REF. EXPEDIENTE No.: NC2022/0006662.
SOLICITUD PATENTE: DISPOSITIVO DE REHABILITACIÓN EN
SOLICITANTE: PERSONAS CON PÉRDIDA DE CAPACIDAD
MOTORA EN MIEMBROS SUPERIORES.
UNIVERSIDAD SANTIAGO DE CALI.

RESPUESTA A REQUERIMIENTO OFICIAL **OFICIO NO. 1560** NOTIFICADO EL 31
DE ENERO DE 2024.

FIG. 11

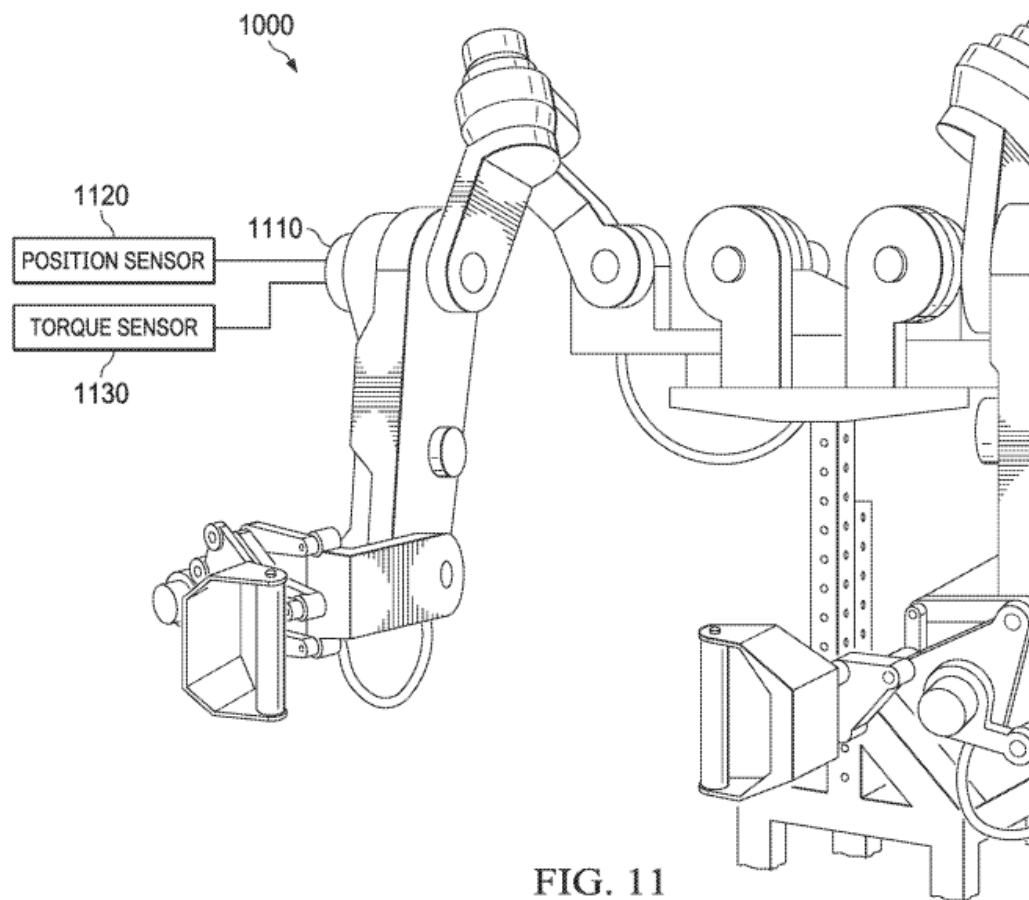
El solicitante quisiera iniciar aclarando que la ubicación del bulón de soporte del actuador lineal (105); y el bulón de soporte del actuador lineal (104) tanto en la chaqueta frontal y la chaqueta posterior no han sido reveladas ni por D1 ni por D2 esta ubicación resulta indispensable para que los actuadores lineales (304) se puedan adosar al dispositivo de la presente invención (NC2022/0006662). Respecto a D1 dichos bulones de soporte (104 y 105) no se describen ya que dicho dispositivo (D1) requiere un brazo (A) el cual está unido al sistema de chaqueta, es claro entonces que dichos bulones (104 y 105) tanto en su ubicación como en funcionalidad no se han descrito en D1, como bien lo nota el examinador. Ahora refiriéndonos a la comparación del examinador entre dichos elementos y D2 no resulta claro como el elemento 1110 anticipa dichos bulones y su ubicación en la siguiente figura (abajo) se muestra el elemento 1110 de D2.

De la lectura de D2 para el solicitante es claro que el elemento 1110 corresponde a un actuador elástico lo que difiere completamente de los bulones (104 y 105) tanto en su funcionamiento y ubicación. Resulta claro entonces que dichos elementos no han sido anticipados ni por D1 ni por D2

Figura 4, NC2022/0006662

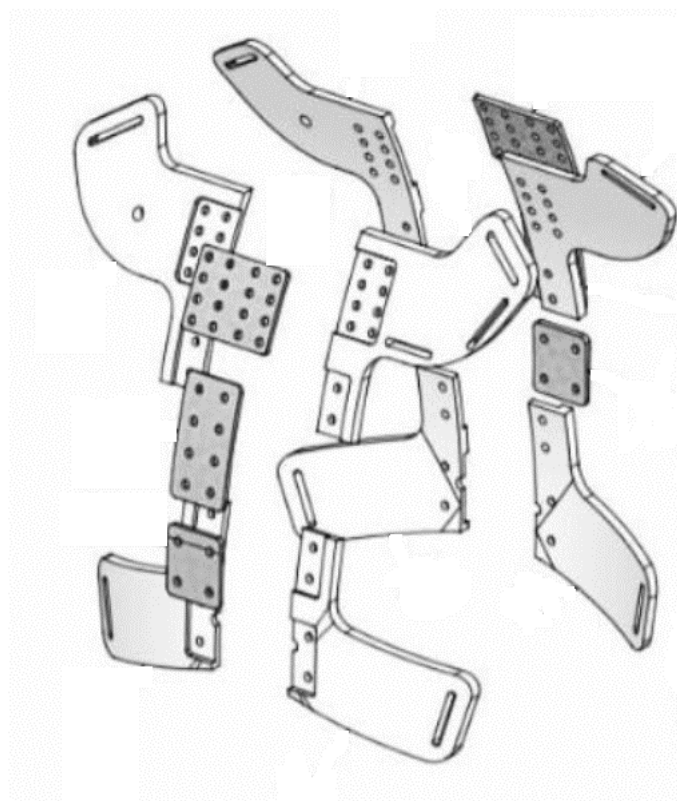
Por último, para el solicitante, resulta un poco confuso que la reivindicación 2 esté anticipada por el siguiente extracto citado por el examinador:

Reivindicación 2: Puede formarse a partir de una variedad de materiales, tales como metal, polímero, elastómero, correas, tela cosida, espuma, malla o una combinación de los mismos. (Pág. 10 Párr. 0053 Líneas 4 a 7). (tomado del oficio 1560)

El dispositivo para la rehabilitación de acuerdo con la reivindicación 1 caracterizado porque tanto la chaqueta frontal (101) y la chaqueta posterior (103) se fabrican mediante módulos unidos por elementos plásticos de unión (401) y se fabrican con métodos de fabricación aditiva.

No resulta claro entonces como el reivindicar que la presente invención se fabrica mediante módulos unidos por elementos plásticos de unión estaría anticipado de alguna forma por definir un listado de materiales (*metal, polímero, elastómero, correas, tela cosida, espuma, malla o una combinación de los mismos*). En la figura 4 tal y como se presentó el 19 de mayo de 2022 se puede evidenciar los módulos y los elementos plásticos de unión (401). De dicha comparación y teniendo en cuenta que la reivindicación 2 presenta las mismas características diferenciadoras de la nueva reivindicación 1 resulta claro para el solicitante que la nueva reivindicación 2 cumple también con el criterio de nivel inventivo.
